BOLLETTINO - BULLETIN

GRUPPO • GROUP	**3**
NR • NO	**138 Rev.2**
DATA • DATE	**05-18**

MODELS: STARK 3810 S/T - STARK 4410 S /T/BP - DS 3500 S/T Brushcutters

SUBJECT: New engine assy

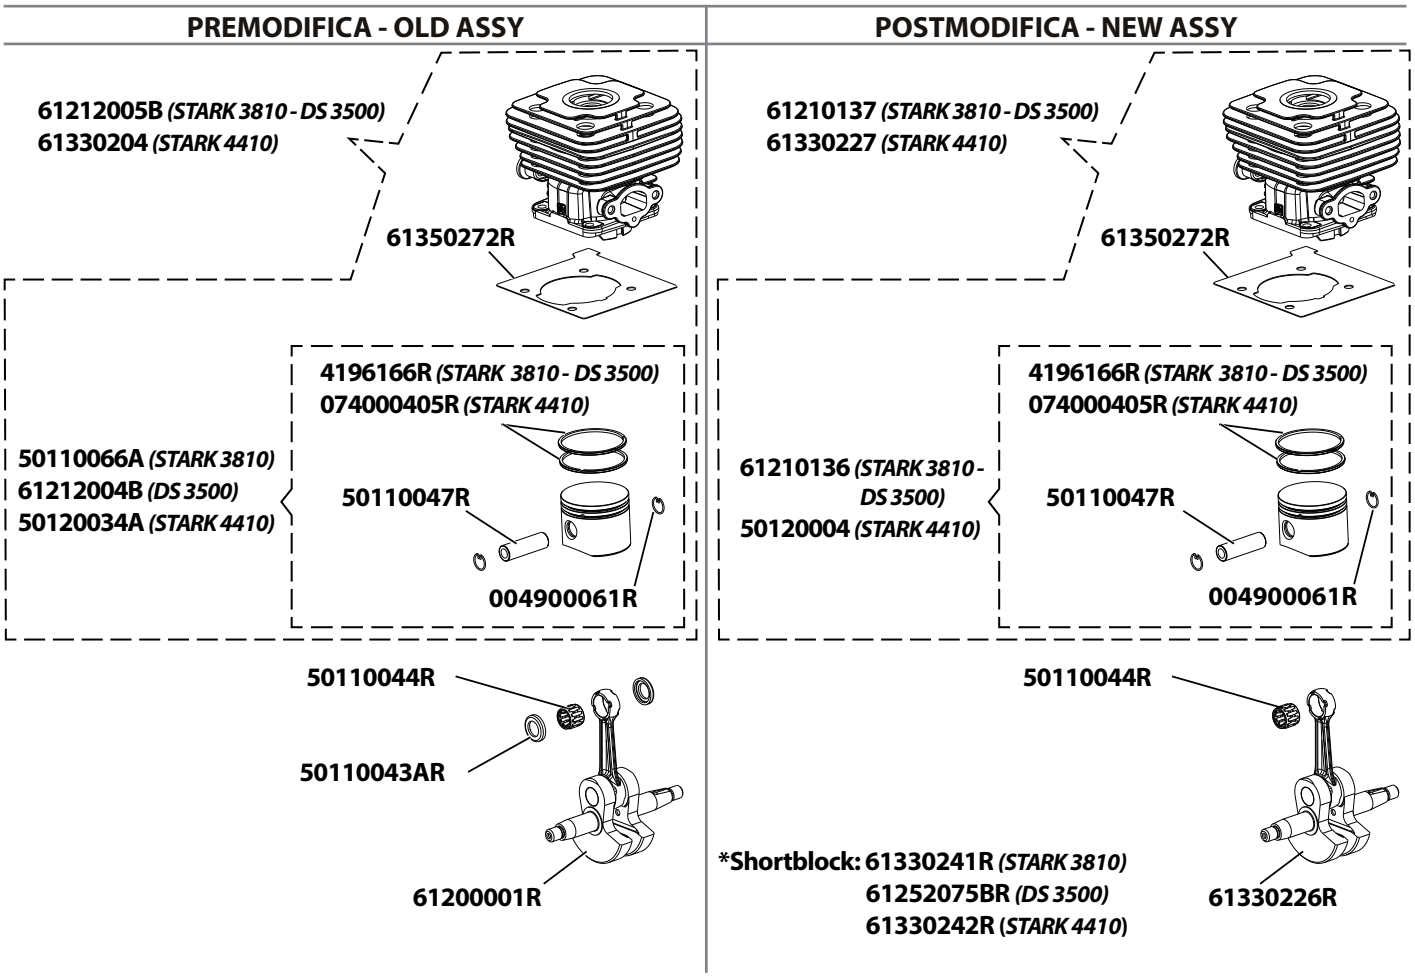
DESCRIPTION: The crankshaft/piston system has been modified. Eliminated the shim washers

INTERCHANGEABILITY: Not, single parts. Yes, using the shortblock p/n 61330241R (*STARK 3810 S/T*), p/n 61252075BR (*DS 3500 S/T*) and p/n 61330242R (*STARK 4410 S/T/BP*)

PREMODIFICA - OLD ASSY

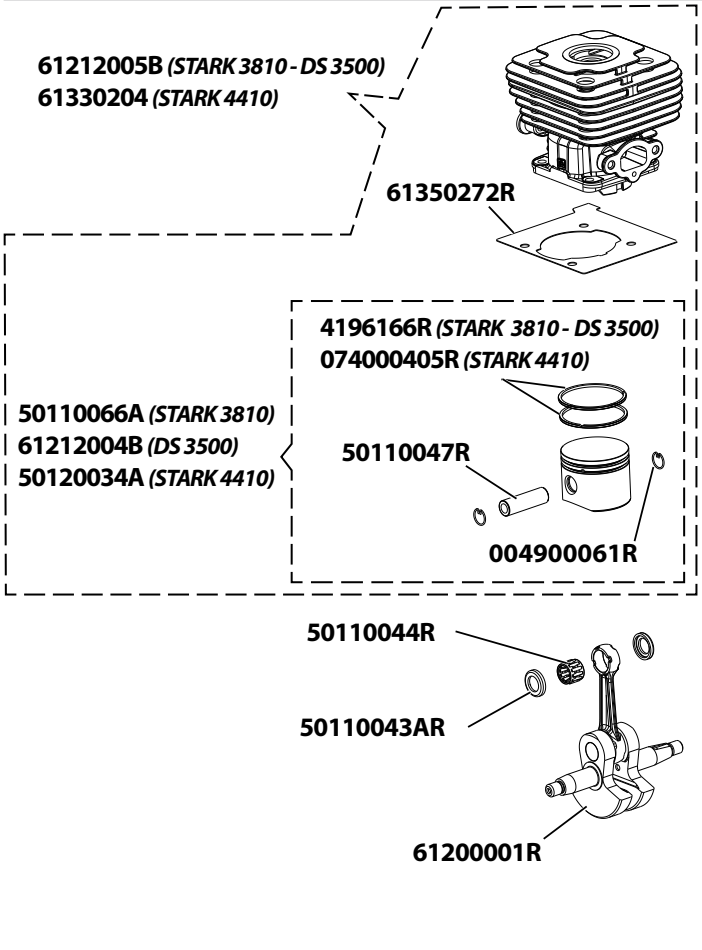
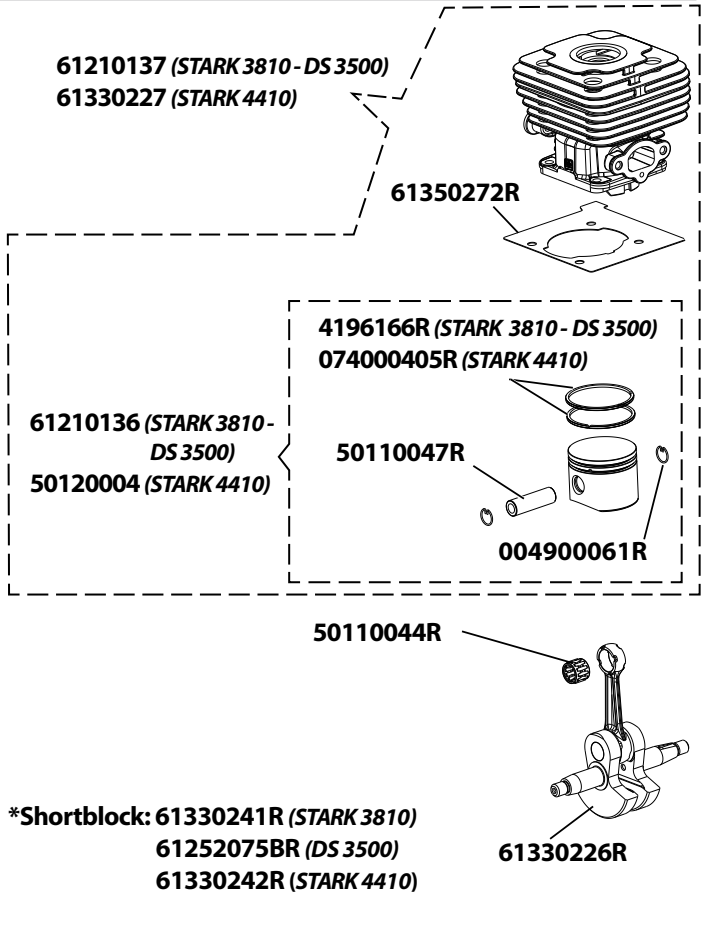
DESCRIPTION: The crankshaft/piston system has been modified. Eliminated the shim washers

INTERCHANGEABILITY: Not, single parts. Yes, using the shortblock p/n 61330241R (*STARK 3810 S/T*), p/n 61252075BR (*DS 3500 S/T*) and p/n 61330242R (*STARK 4410 S/T/BP*)

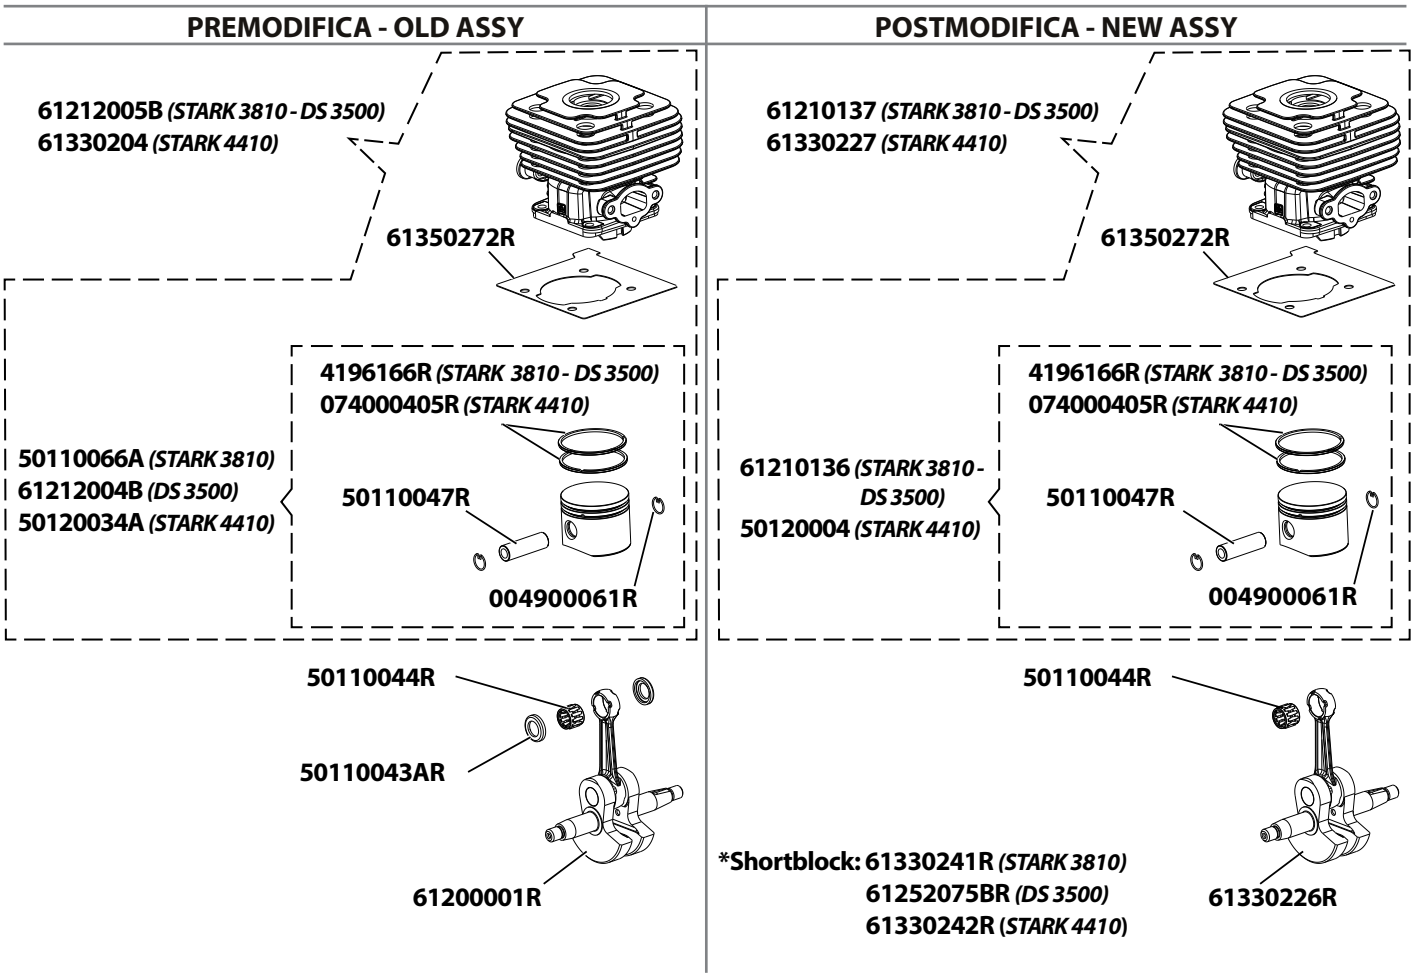
DESCRIPTION: The crankshaft/piston system has been modified. Eliminated the shim washers

INTERCHANGEABILITY: Not, single parts. Yes, using the shortblock p/n 61330241R (*STARK 3810 S/T*), p/n 61252075BR (*DS 3500 S/T*) and p/n 61330242R (*STARK 4410 S/T/BP*)

PREMODIFICA - OLD ASSY

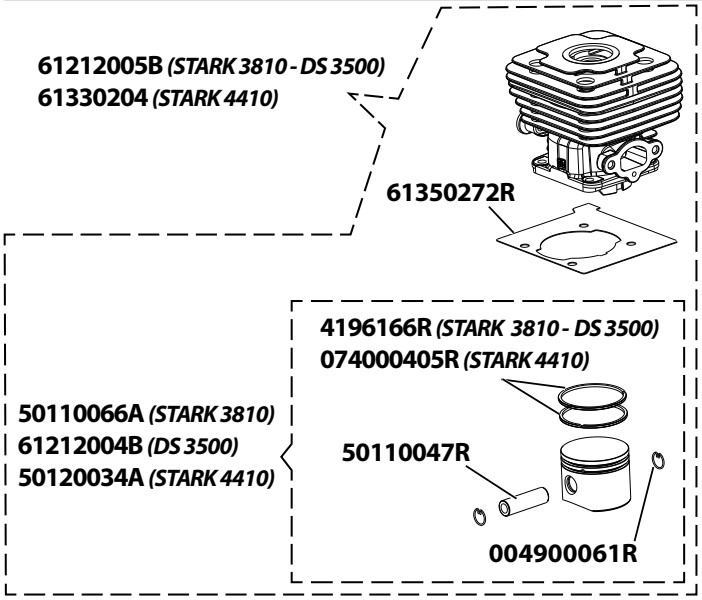
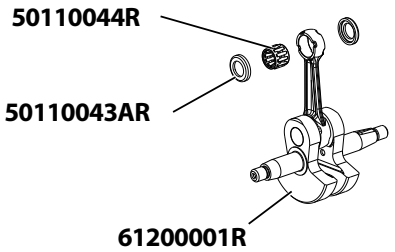
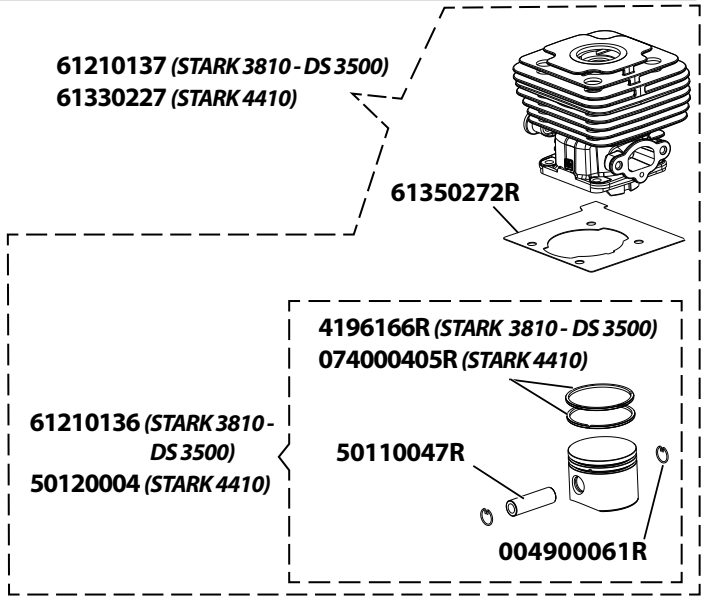
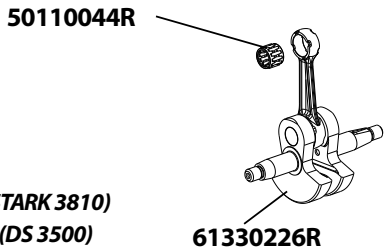
DESCRIPTION: The crankshaft/piston system has been modified. Eliminated the shim washers

INTERCHANGEABILITY: Not, single parts. Yes, using the shortblock p/n 61330241R (*STARK 3810 S/T*), p/n 61252075BR (*DS 3500 S/T*) and p/n 61330242R (*STARK 4410 S/T/BP*)

***Shortblock:** 61330241R (STARK 3810)
61252075BR (DS 3500)
61330242R (STARK 4410)

PREMODIFICA - OLD ASSY

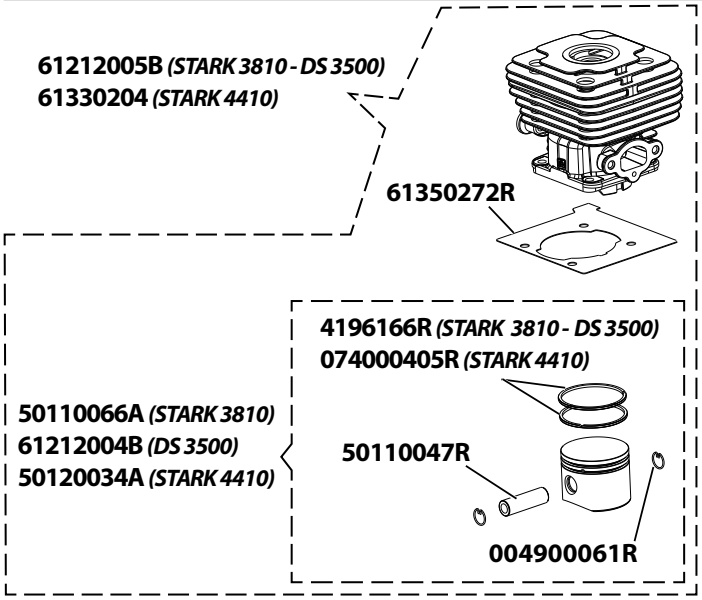
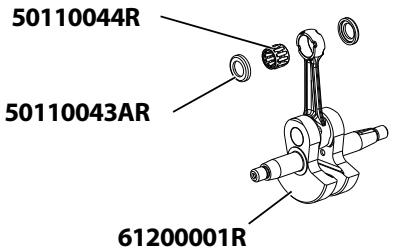
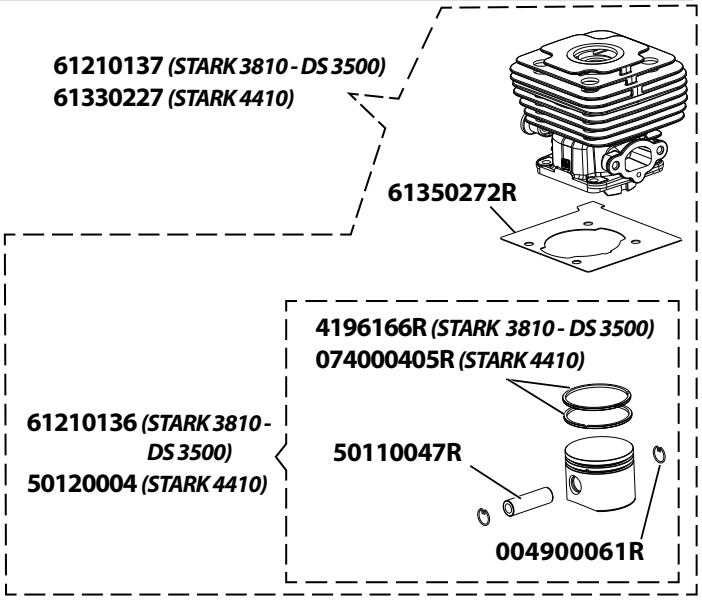
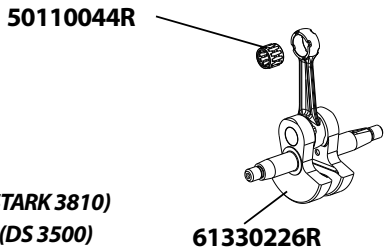
DESCRIPTION: The crankshaft/piston system has been modified. Eliminated the shim washers

INTERCHANGEABILITY: Not, single parts. Yes, using the shortblock p/n 61330241R (*STARK 3810 S/T*), p/n 61252075BR (*DS 3500 S/T*) and p/n 61330242R (*STARK 4410 S/T/BP*)

***Shortblock:** 61330241R (STARK 3810)
61252075BR (DS 3500)
61330242R (STARK 4410)

PREMODIFICA - OLD ASSY

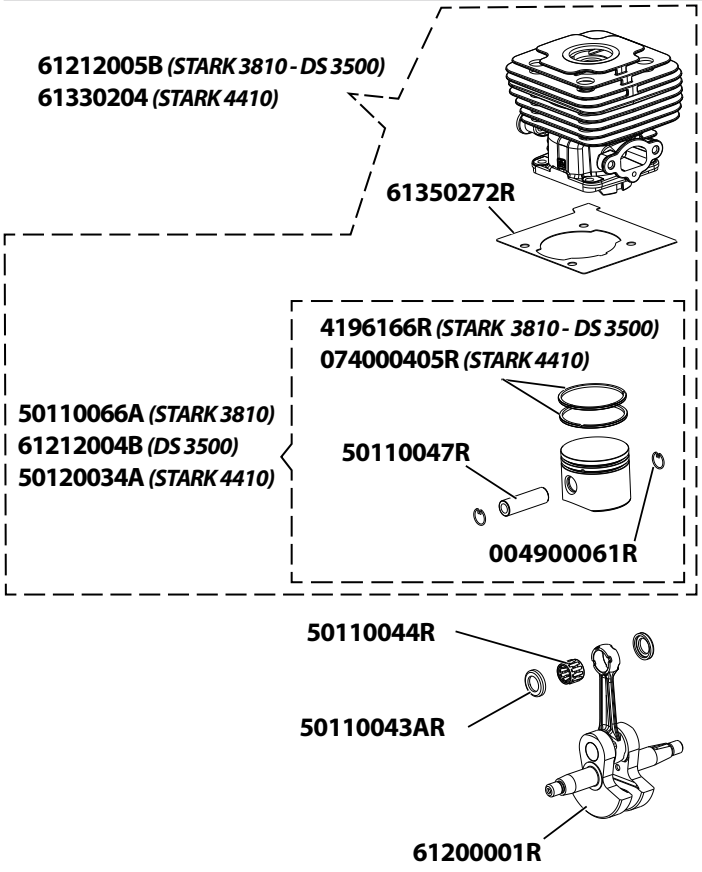
DESCRIPTION: The crankshaft/piston system has been modified. Eliminated the shim washers

INTERCHANGEABILITY: Not, single parts. Yes, using the shortblock p/n 61330241R (*STARK 3810 S/T*), p/n 61252075BR (*DS 3500 S/T*) and p/n 61330242R (*STARK 4410 S/T/BP*)
